SERVICE - INFO

LuK Nr: 370 0084 10 – 262mm ZA 35 x 40 x 14

CASE – JXU Series**
NEW HOLLAND – TL & TLA **

Bulletin 988 2001 550

370 0084 10

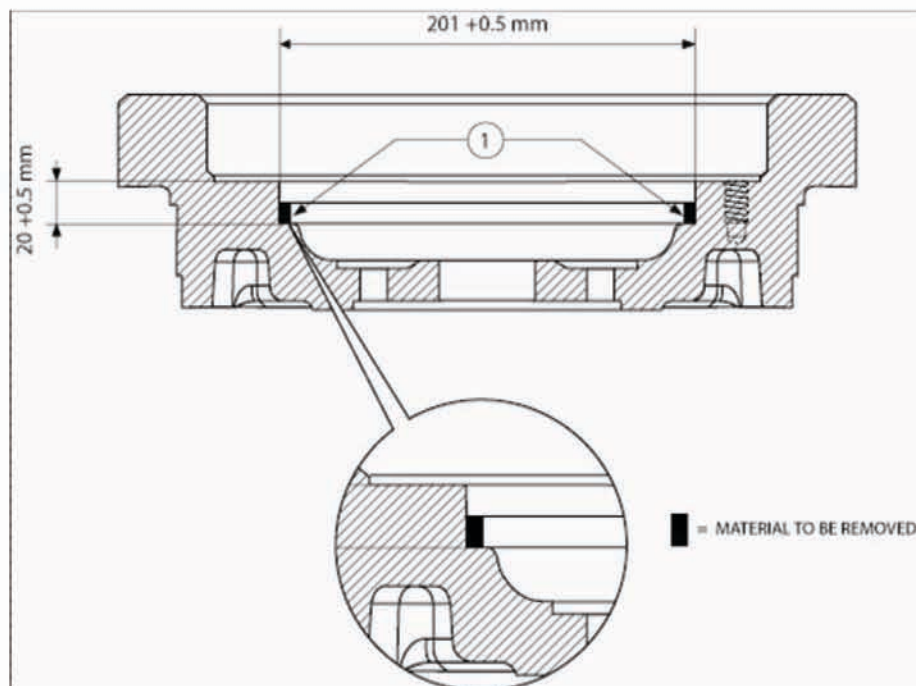
Info:	370 0084 10 Replaces / ersetzt / remplace / sustituye a / sostituisce 370 0017 10
(GB)	Please ensure that the flywheel is machined to the dimensions shown in the diagram below at point 1. New damper has increased diameter and depth.
